კორექტირებული ზონები

მრავალბინიანი საცხოვრებელი სახლი ყაზბეგის 34-ში

XIII საცხოვრებელი სართული

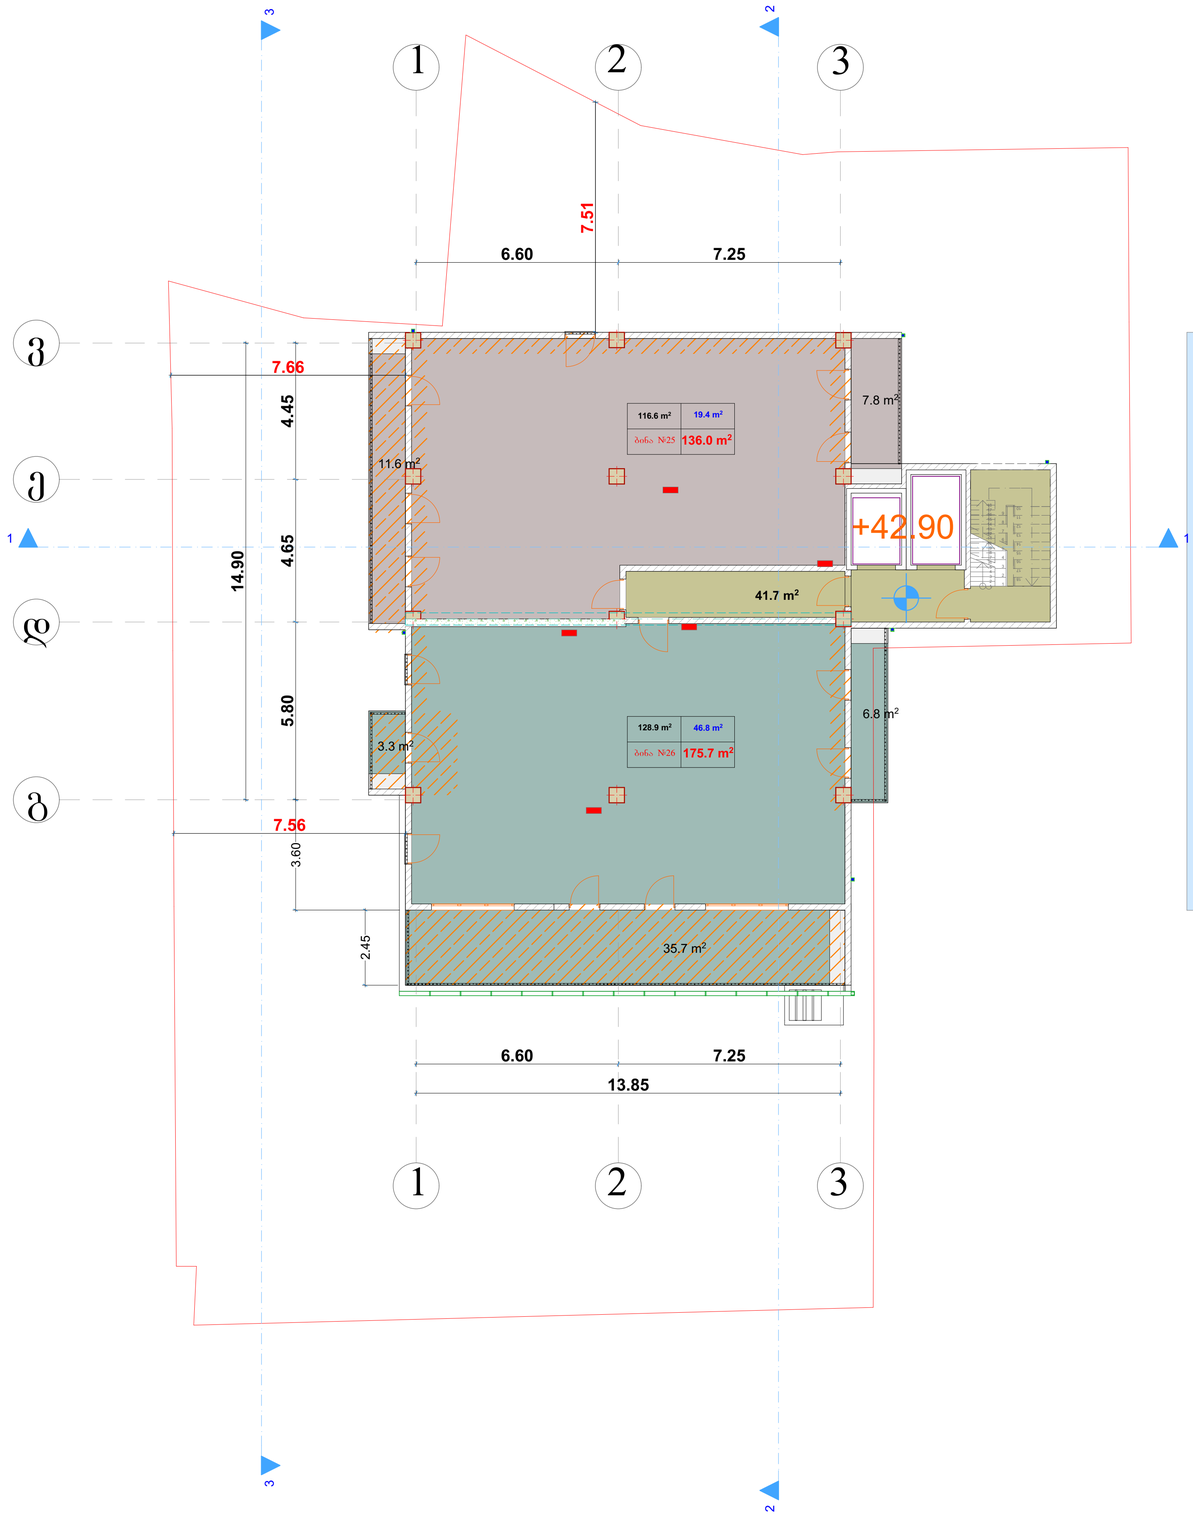
+29,70 ნიშნულზე კორექტირდა მალებს შორის მანძილი. ზ-ე ღერძებში შეიცვალა აივნის ზომა და მასზე გამომავალი სარკმელი ჩაანაცვლა კარმა. გ-დ ღერძებში 2 კარის მაგივრად გაჩნდა 3 ერთფრთიანი კარი, გაერთიანდა აივნები. დ-გ ღერძებში შიდა აივანი ჩაანაცვლა ერთმა ფრანგულმა აივანმა, ხოლო მეორე გარდაიქმნა გარე აივნად. 1-3 ღერძებში შეიცვალა კარისა და ვიტრაჟების განლაგება, ასევე კედლის კონფიგურაცია. დაპატარავდა ტერასები. შეიცვალა გ-დ ღერძებში მდებარე აივანზე გამომავალი დიობი. ე-ვ ღერძებში მდებარე დიობი ჩაანაცვლა ორმა ერთფრთიანმა კარმა.

ლიფტის ტექნიკური სართული

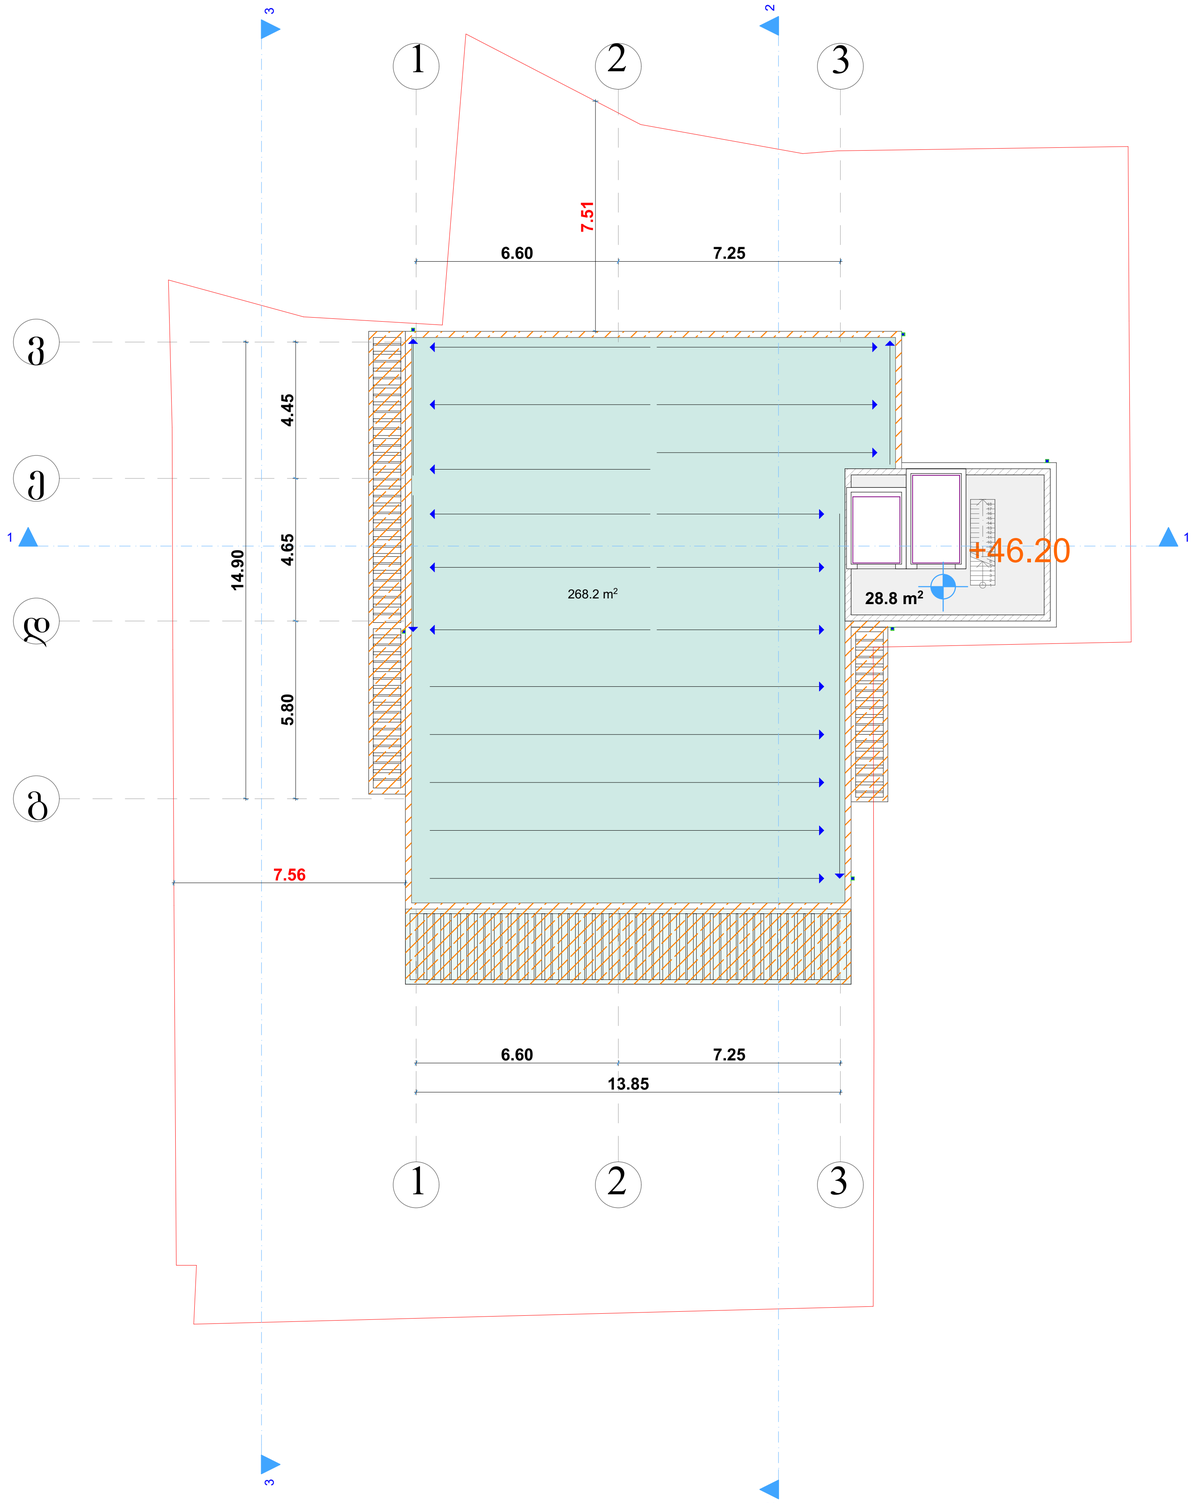
+46.20 ნიშნულზე კორექტირდა მალეგს შორის მანძილი. ტერასის ბრტყელი გადახურვა შემორჩენილია 60 სანტიმეტრიანი პარაპეტით. მოწესრიგდა წყალშემკრები სისტემის სქემა, აივნების გადახურვის ცხაორებმა შეიცვალეს დიზაინი.
